PROYECTO: “PASEO AGUADULCE”.

**RESPUESTA A AMPLIACIÓN DE INFORMACIÓN
SOLICITADA MEDIANTE EL OFICIO DEIA-DEEIA-AC- 0022-
0503-2024.**

Panamá, 05 de marzo de 2024
DEIA-DEEIA-AC-0022-0503-2024

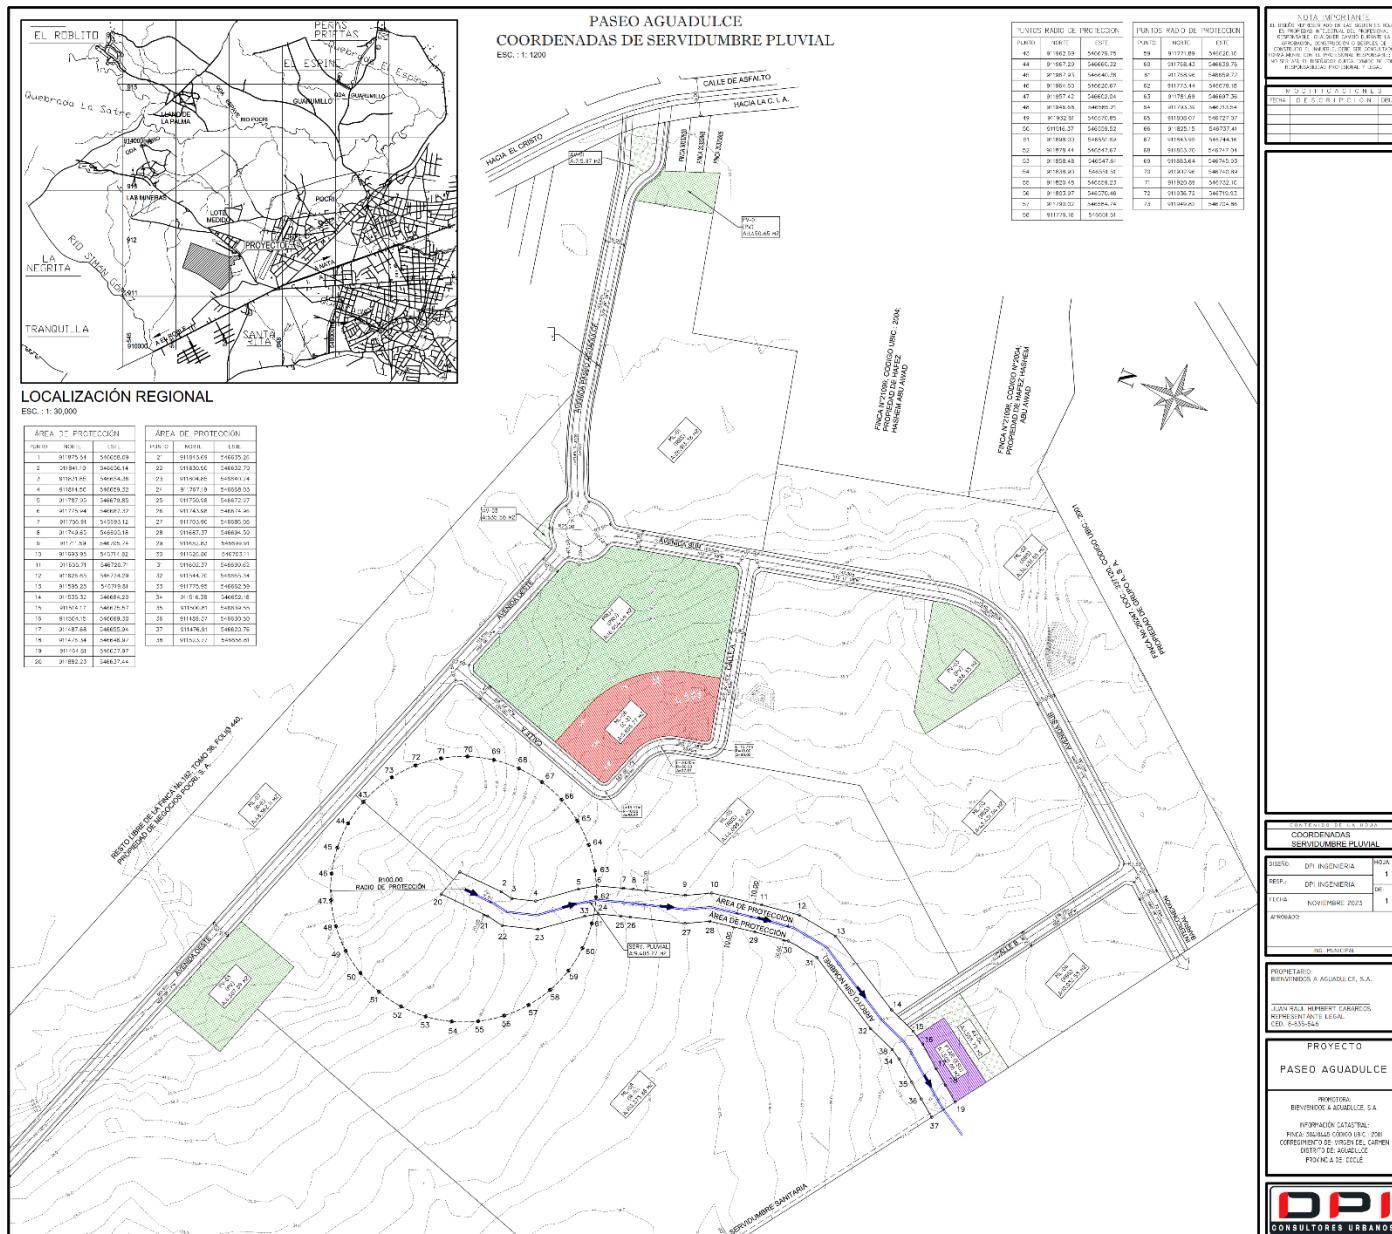
PREGUNTA No 2. En la respuesta a la pregunta 1, observación 4 del Informe Técnico DRCC-IIO-136-2023, referente a la delimitación del radio de protección de nacimiento de la fuente hídrica existe dentro del polígono, señalada también en el informe de SINAPROC-DPC-054/08-08-2023, el promotor presenta el retiro del recorrido de la fuente hídrica, sin embargo no se establece el ancho del cauce, para establecer el inicio del margen de protección y adicional no se incluye el radio de protección del nacimiento, por lo cual se solicita:

- c) El radio de protección del nacimiento de la fuente hídrica en donde se plasman los 100 mts, conforme a lo dispuesto en el artículo 23 de la Ley Forestal y sus coordenadas de ubicación se presentan en el plano que se aporta en la siguiente página.
- d) El plano o mapa en donde se pueden observar los componentes del proyecto en evaluación, el alineamiento de la fuente hídrica, el ancho del cauce, retiro de los márgenes de protección y el radio del nacimiento de esta se encuentra en el plano mencionado en la página siguiente.

Ver plano a continuación.

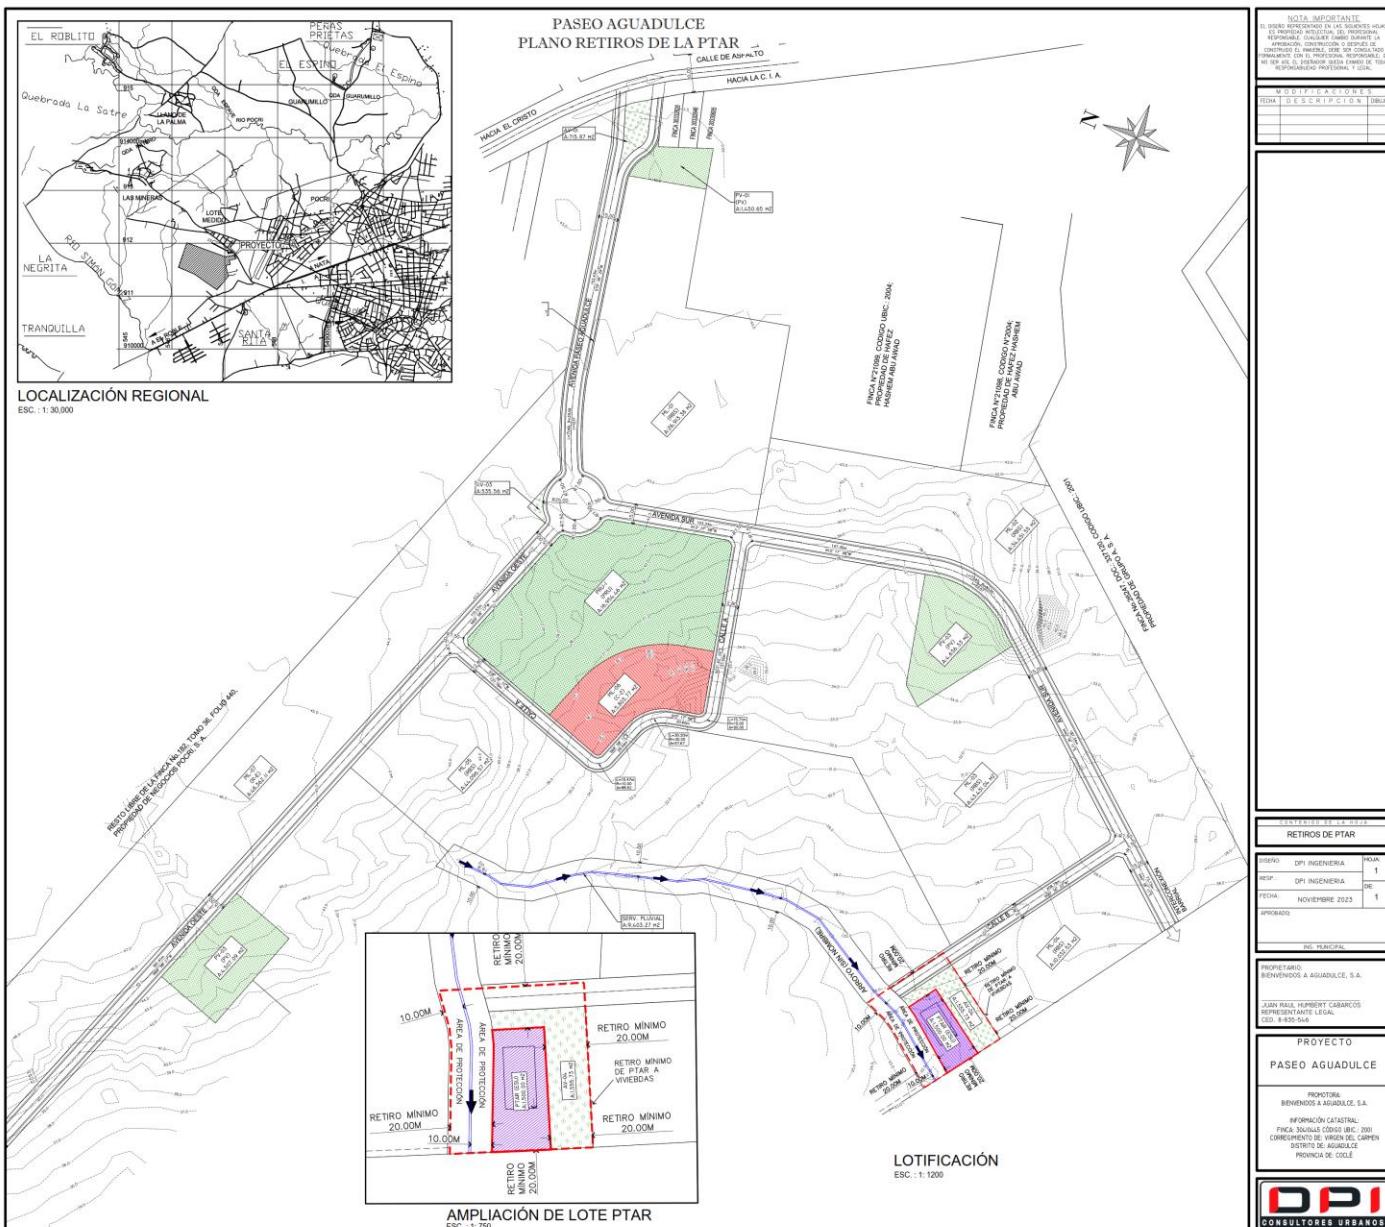
PREGUNTA No 3. En la respuesta a la pregunta 1, observación 6 del Informe Técnico DRCC-IIO-136-2023, referente a la certificación del MINSA respecto a la ubicación de la PTAR, el promotor presenta solo la solicitud a la entidad, por lo cual se solicita presentar la certificación por parte del MINSA respecto a la ubicación de la PTAR; y adicional establecer la distancia que mantendrá la PTAR a la fuente hídrica.

Se adjunta respuesta emitida por el Ministerio de Salud sobre el retiro de la PTAR (copia autenticada ante Notario) ya que el original reposa en los expedientes de la empresa promotora para otros trámites, en donde se puede constatar que el retiro que se estará respetando será de 91 metros de distancia a los lotes más cercanos.

Con relación a la distancia que mantendrá la PTAR a la fuente hídrica será de 10mts conforme se puede apreciar en el plano que se encuentra en las páginas siguientes.

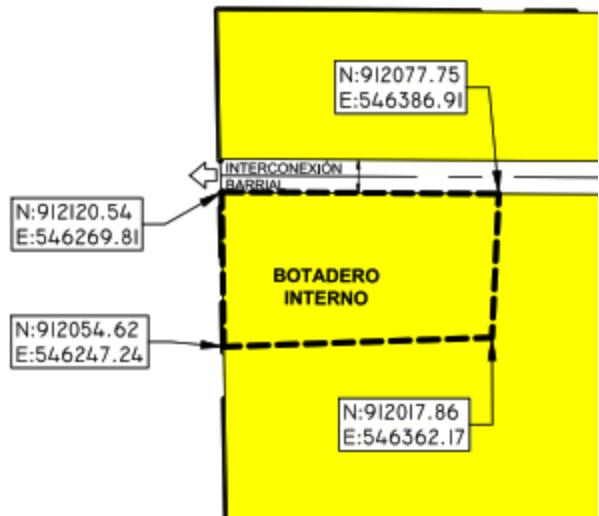
PREGUNTA N° 4: En la respuesta a la pregunta 1, observación 7 del Informe Técnico DRCC-IIo-136-2023, referente a la descarga de la PTAR, el promotor propone un sistema de descarga mixto que contempla la descarga mediante un sistema de percolación en períodos de nulo o bajo caudal de la fuente hídrica receptora de la descarga, sin embargo, como se establece en la respuesta a la pregunta 1, observación 10 del Informe Técnico DRCC-IIo-136-2023, la provisión de agua del proyecto se dará mediante pozos, se solicita aclarar mediante el informe de un especialista como se evitará la contaminación de los pozos para el abastecimiento de agua producto de la descarga de la PTAR mediante sistema de percolación.

Para ilustrar la distancia la que están ubicados estos dos pozos con relación al área de infiltración o percolación en la página siguiente se presenta un plano con esta información y sus coordenadas de ubicación respectivas.

COORDENADAS DE BOTADERO INTERNO

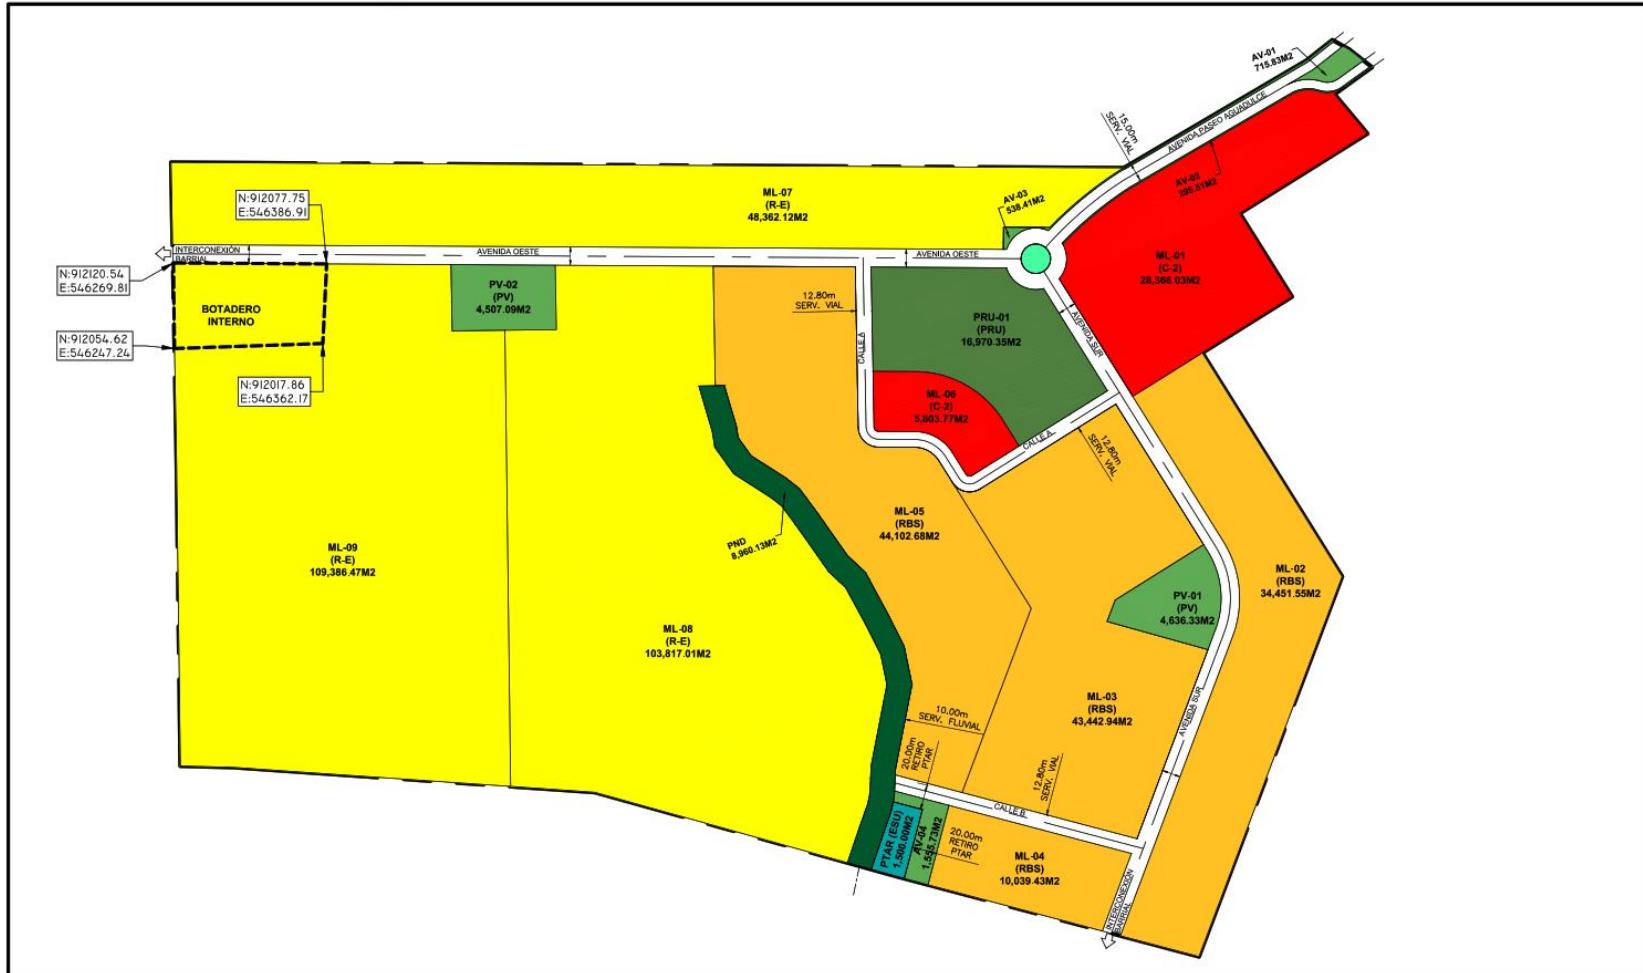
PREGUNTA No 6: En la respuesta a la pregunta 1, observación 9 del Informe Técnico DRCC-II-136-2023, referente a la ubicación del sitio del botadero, el promotor adjunta las coordenadas del polígono de este y señala "... «*En relación con el material que será necesario trasladar al botadero se trata de los restos vegetales producto de las labores de limpieza y erradicación de la vegetación.* ». Sin embargo, luego de la cartografía generada por la Dirección de Información Ambiental del Ministerio de Ambiente mediante MEMORANDO-DIAM-0105-2024, se pudo observar que el sitio de botadero se ubica colindante con el margen de protección de la fuente hídrica, por lo cual se le solicita presentar las medidas que se implementaran en este sitio para evitar los posibles impactos a generarse a la fuente hídrica, producto de la cercanía con el sitio de botadero; adicional establecer la distancia que mantendrá la botadero a la fuente hídrica.

La nueva ubicación de este se encuentra en las siguientes coordenadas UTM WGS 84:

Ver esta nueva ubicación en el plano que se aporta en la página siguiente.

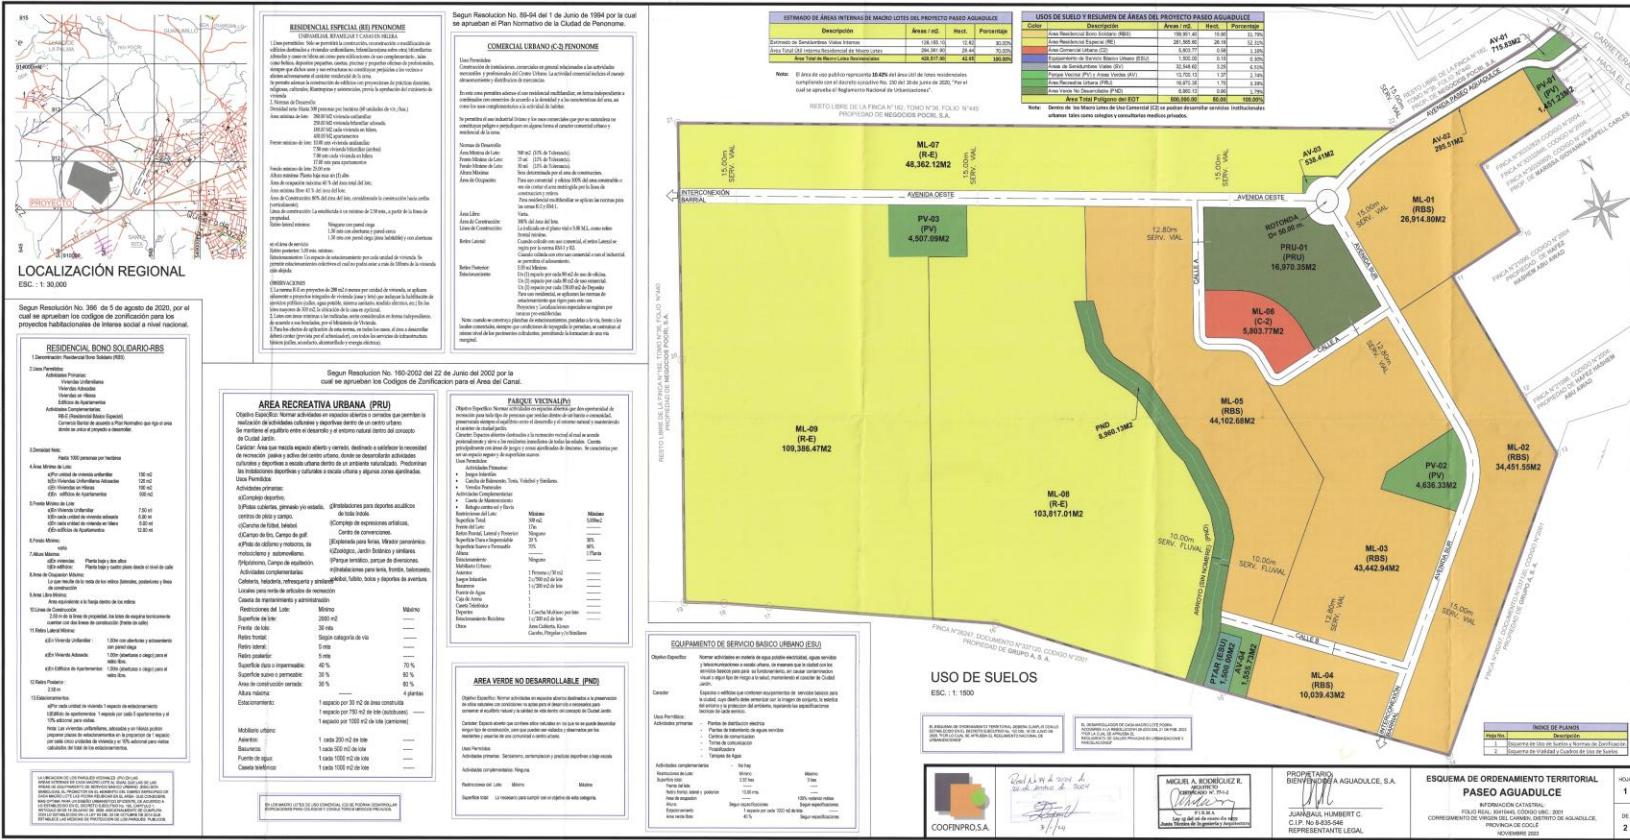
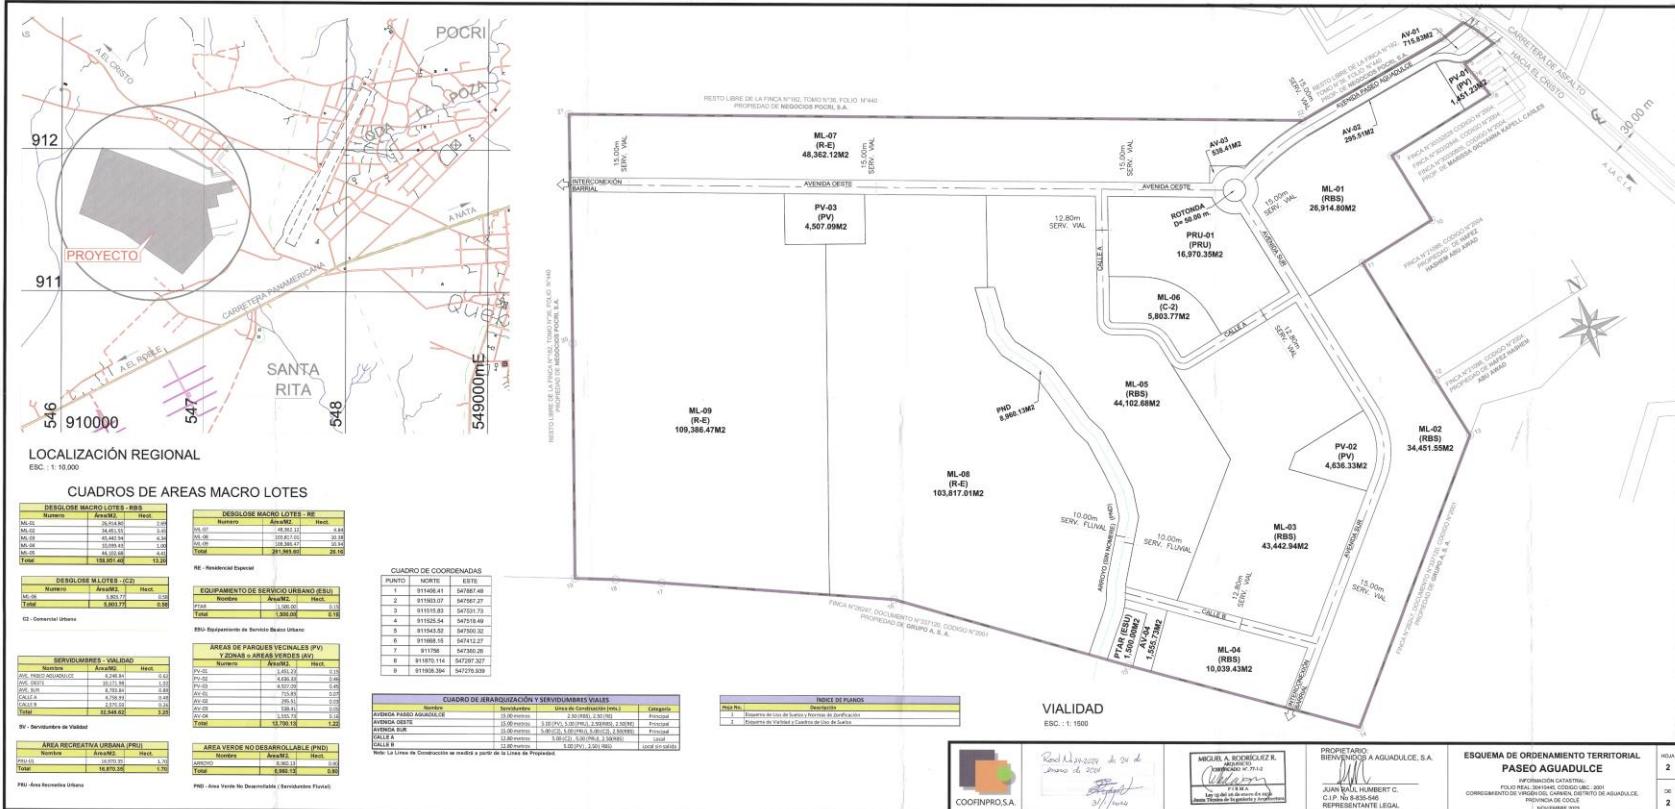
PREGUNTA No 8. En la respuesta a la pregunta 3 establecida por el MIVIOT mediante Nota No. 14.1204-038-2023, a la distribución en el plano para el código Parque vecinal (Pv), el promotor establece lo siguiente: "*•En el plano de zonificación se indicaron: dos (2) Parques Vecinales (PV), un (1) Área Recreativa Urbana (PRU) y cuatro (4) Áreas Verdes como se aprecia en la imagen ... Adicionalmente se aprovecha esta primera solicitud de información aclaratoria para indicar que el grupo promotor ha decidido hacer un cambio en el uso de suelo en los macro lotes ML5 y ML7, ya que estos estarán cambiando de uso comercial a residencial.*"; Sin embargo en la imagen adjunta se observan: tres (3) Parques Vecinales (PV), un (1) Área Recreativa Urbana (PRU) y tres (3) Áreas Verdes, lo cual difiere con lo señalado por el promotor; y adicional se adjunta nota al MIVIOT para solicitud de modificación del EOT aprobado mediante la Resolución No 412-2023 de 26 de mayo de 2023, donde solicitan el cambio del macro lote 01 asignado con el código de zona Comercial Urbano (C2) por el código de zona Residencial Bono solidario (RBS), por lo cual se solicita:

- a. Aclarar la distribución de los componentes del plano de zonificación.
- b. Presentar aprobación por parte del MIVIOT de la solicitud de modificación del EOT aprobado mediante la Resolución No 412-2023 de 26 de mayo de 2023.

- a. Fue consultado el Arquitecto del proyecto quien indicó que los componentes en el plano de zonificación son los que se observan en los planos aprobados en la modificación del EOT, que se aportan en las siguientes páginas.

- (5) Macro Lotes con código Residencial Bono Solidario (RBS).
 - (3) Macro Lotes con código Residencial Especial (RE).
 - (1) Macro Lote con código Comercio Urbano (C2).
 - (1) Macro Lote con código Área Recreativa Urbana (PRU).
 - (3) Macro Lotes con código Parques Vecinales (PV).
 - (4) Áreas Verdes (AV).
 - (1) Área con código Área Verde No Desarrollable (PND).
 - (1) Área con código Equipamiento de Servicio Básico Urbano (ESU).
- b. Se aporta a continuación la Resolución No 74-2024 de 24 de enero de 2024 aprobada por el MIVIOT “Por la cual se aprueba la modificación del Esquema de Ordenamiento Territorial denominado Paseo Aguadulce, ubicado en el corregimiento de Aguadulce (actualmente Virgen del Carmen) distrito de Aguadulce, provincia de Coclé”
